改善箇所説明図

改善の内容

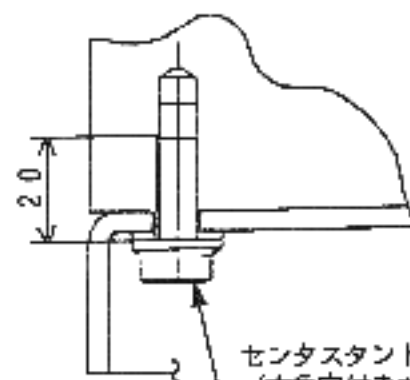
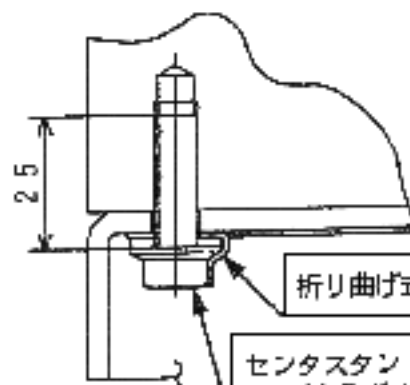
センタスタンドブラケットボルト

改善前

センタスタンドブラケットボルト
(六角穴付きボルト M8×20mm)

改善後

折り曲げ式回り止めプレート

センタスタンドブラケットボルト
(六角ボルト M8×25mm)

センタスタンドブラケットボルトを対策品と交換し、新規規定トルクで締付けるとともに、折り曲げ式回り止めプレートを追加する。

センタスタンドブラケットボルト

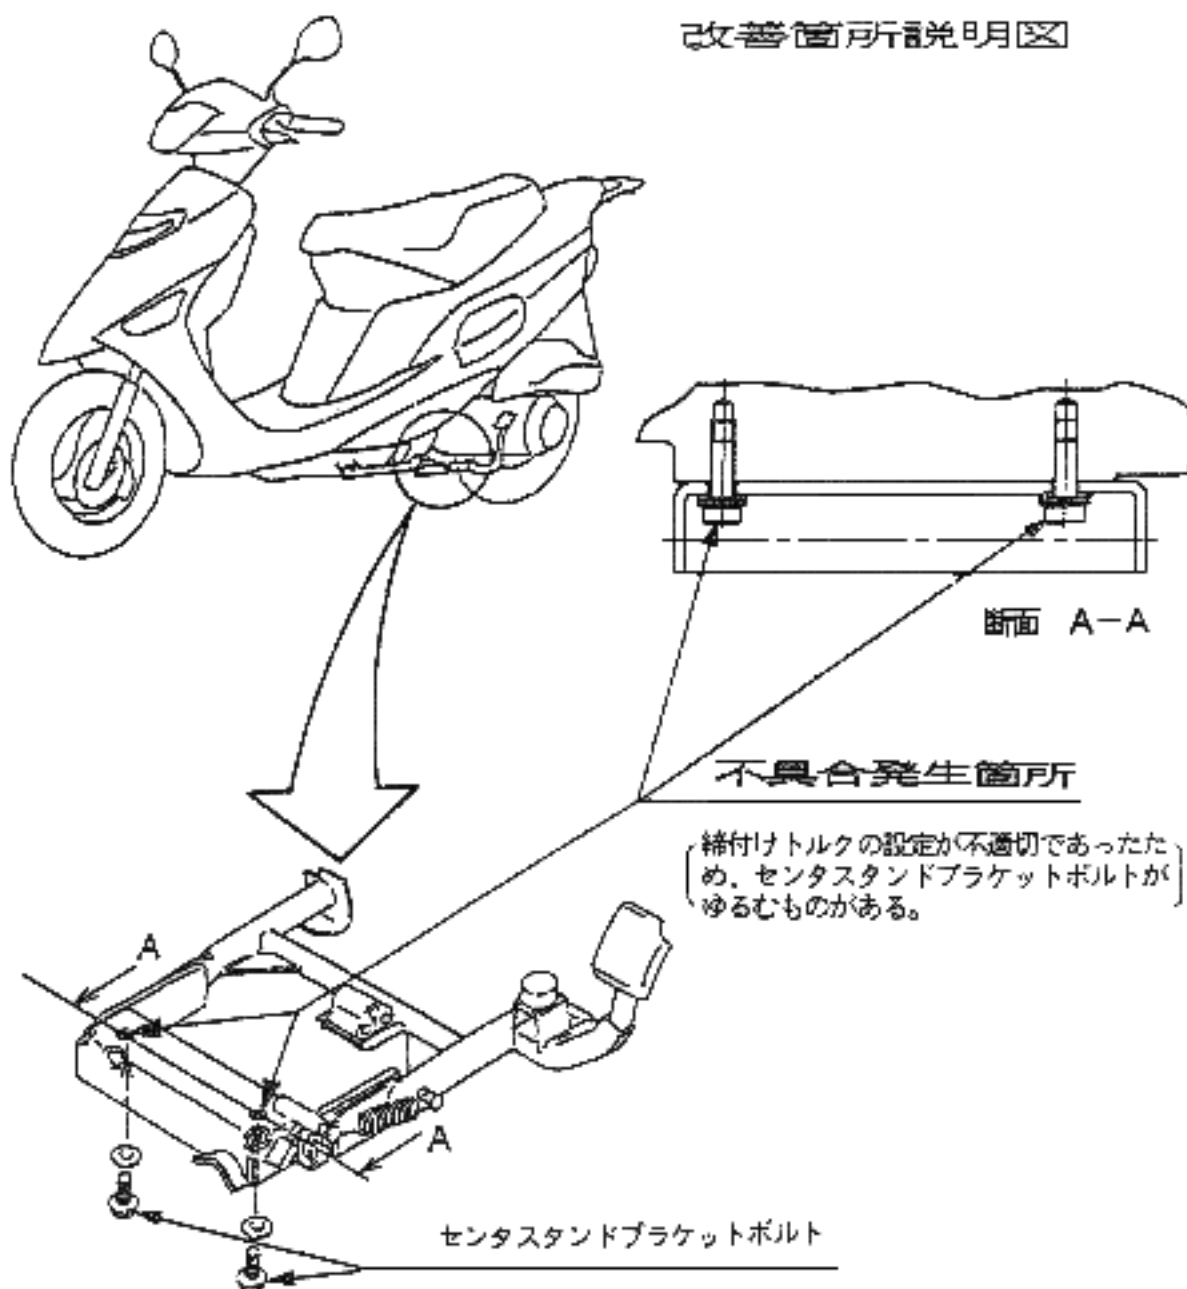
注：□は対策部品を示す。
